**RESOLUCION JEFATURAL N° 053 -2024-GORE.ICA-PETACC/JP**

Que, mediante CARTA 009-2024-CACR/RO/CSC de fecha 24/11/2023, la contratista CONSORCIO SAN CLEMENTE a cargo de la ejecución de la obra “CREACION DEL SERVICIO DE PROTECCIÓN EN RIBERAS DE RIOS VULNERABLES ANTE EL PELIGRO DE INUNDACIONES Y SOCAVACIONES EN AMBAS MARGENES DEL RIO PISCO EN LOS SECTORES DE CAUCATO Y FIGUEROA EN LOS DISTRITOS DE SAN CLEMENTE Y PISCO DE LA PROVINCIA DE PISCO - DEPARTAMENTO DE ICA, CUI N° 2523169”, remite a la entidad el informe de replanteo del camino de accesibilidad, de acuerdo a lo solicitado a través del Asiento N° 08 del residente de Obra con fecha 24 de enero de 2024. El motivo de la solicitud se debe al aniego constante en ciertos sectores y al desmonte existente en tramos de la vía; solicitando su revisión y aprobación;

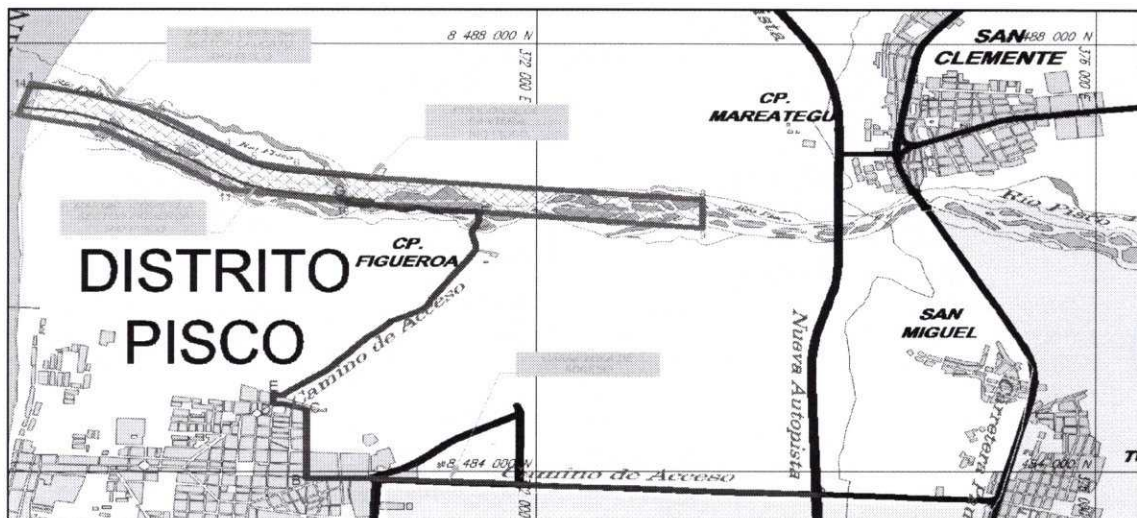
(...) se observa que el camino de acceso ha sido replanteado parcialmente sin modificar su longitud de 3 km aprobado, debido a la existencia de aniego constante y de material de desmonte arrojado en ciertos tramos del camino proyectado en el expediente técnico (PLANO EP-PI-PC-01).

Por lo que, se está adecuando el camino de acceso para llegar a la obra en dos tramos: (1) mejoramiento del camino de acceso N°01 de 2 km de longitud para vehículos menores que se ingresa por la Urb. Renacer – Pisco; (2) y el mejoramiento del camino de acceso N°02 de 1 km de longitud para maquinaria pesada que se ingresa por el sector ubicado en el puente Huamani – San Clemente – Pisco.

Que, el INSPECTOR DE OBRA da CONFORMIDAD al plano de replanteo del camino de acceso a la obra, el cual no modifica de forma sustancial el camino de acceso proyectado para llegar a la obra.
